**AVIS RELATIF À LA PROTECTION
CONTRE LES EVENTUELS EFFETS NOCIFS ET NUISANCES
PROVOQUÉS PAR LES RAYONNEMENTS NON IONISANTS
GÉNÉRÉS PAR DES ANTENNES ÉMETTRICES STATIONNAIRES**

Commune : LIEGE - Exploitant : ORANGE

Référence exploitant : 327L1_1 & 30425L1_1 & 40425L1_1 & 50425L1_1

Rapport n° 2848 / 2023

Figure 1 : Vue en plan des lieux de séjour et des points de contrôle

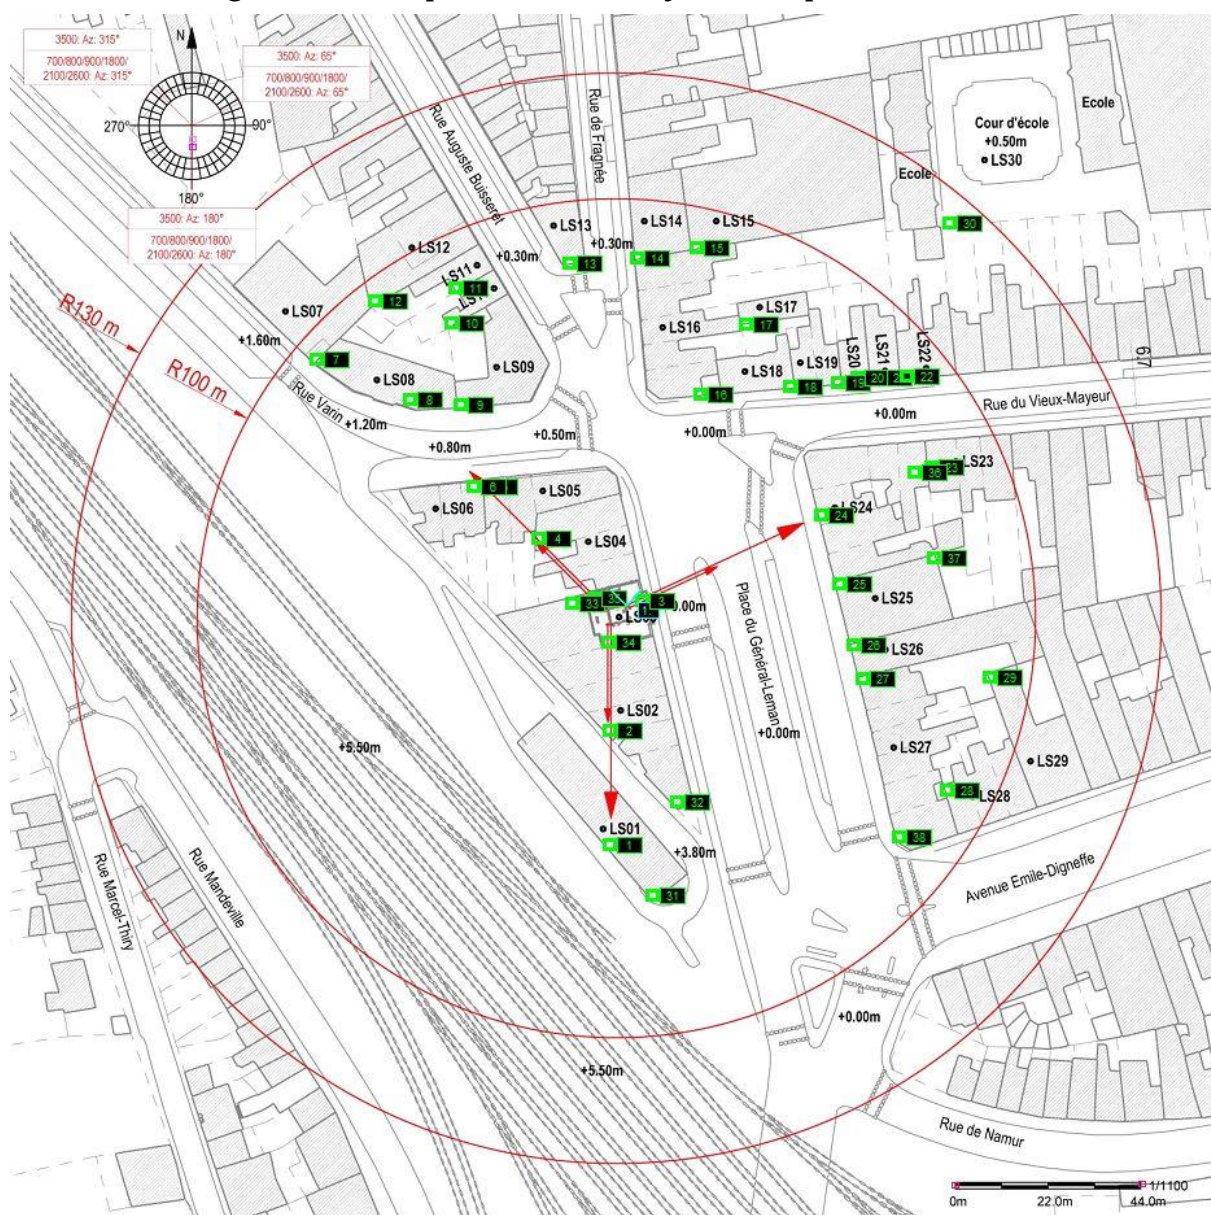
- le numéro du point de contrôle repris sur un des plans de la figure 1;
- le numéro du LS dans lequel se trouve le point de contrôle de la 1^{ère} colonne ;
- l'atténuation d'obstacle prise en compte pour le calcul de l'indice d'exposition dans le LS ;
- le résultat du calcul de l'indice d'exposition.

N° point de contrôle	LS	Atténuation (dB)	Indice d'exposition relatif à la limite par installation IE_i
31	LS1	3,0	0,540
24	LS24	3,0	0,516
36	LS24	3,0	0,443
23	LS23	3,0	0,399
8	LS8	3,0	0,384
18	LS18	3,0	0,380
1	LS1	3,0	0,376
10	LS10	3,0	0,371
19	LS19	3,0	0,343
21	LS21	3,0	0,328
20	LS20	3,0	0,320
37	LS25	3,0	0,307
22	LS22	3,0	0,307
7	LS7	3,0	0,304
12	LS12	3,0	0,297
11	LS11	3,0	0,285
27	LS27	3,0	0,283
30	LS30	0,0	0,253
16	LS16	3,0	0,248
9	LS9	3,0	0,227
26	LS26	3,0	0,193
13	LS13	3,0	0,182
29	LS29	3,0	0,174
14	LS14	3,0	0,146
15	LS15	3,0	0,129
38	LS27	3,0	0,122
28	LS28	3,0	0,114
4	LS4	3,0	0,072
34	LS3	10,0	0,063
3	LS3	10,0	0,057
2	LS2	3,0	0,051
35	LS3	10,0	0,051
25	LS25	3,0	0,031
6	LS6	3,0	0,027
17	LS17	3,0	0,024

En ce qui concerne les antennes de l'installation mentionnées dans le tableau 1, la distance maximale à laquelle la limite pourrait être atteinte, à l'extérieur, est égale à 81,1 m. S'il n'y a pas de LS à une distance inférieure, les antennes respectent forcément la limite d'immission.

Dans le cas des LS situés à l'intérieur des bâtiments, une atténuation d'obstacle est prise en compte et il en résulte que la distance maximale à laquelle la limite pourrait être atteinte se réduit à 57,4 m.

Figure 2 : Vue en plan des installations d'antennes dans un rayon de 300 mètres autour de l'installation faisant l'objet de la demande d'avis

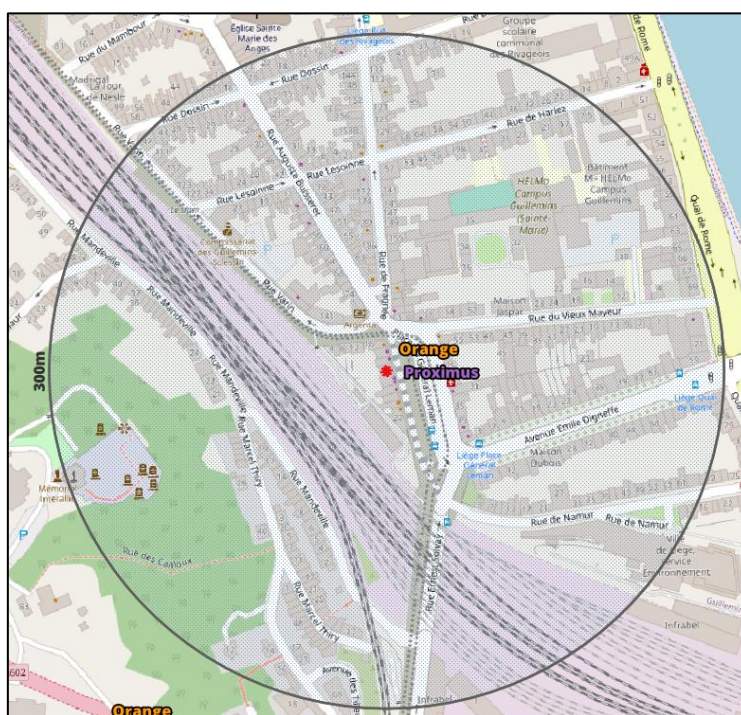
Le plan en projection verticale de la figure 2 indique la localisation des antennes actives éventuelles visées par le décret et situées dans un rayon de 300 mètres autour de l'installation référencée dans le paragraphe 2. Les données de localisation de ces antennes et les avis correspondant sont accessibles via le cadastre en ligne des antennes émettrices stationnaires⁶.

Compte tenu du nombre d'installations localisées dans la figure 2, il apparaît que l'intensité du rayonnement électromagnétique généré, dans les lieux de séjour situés à proximité de l'installation référencée dans le paragraphe 2, par l'ensemble des antennes émettrices stationnaires de l'ensemble des exploitants du même site d'antennes émettrices stationnaires respecte la limite fixée à l'article 4, § 2 du décret.
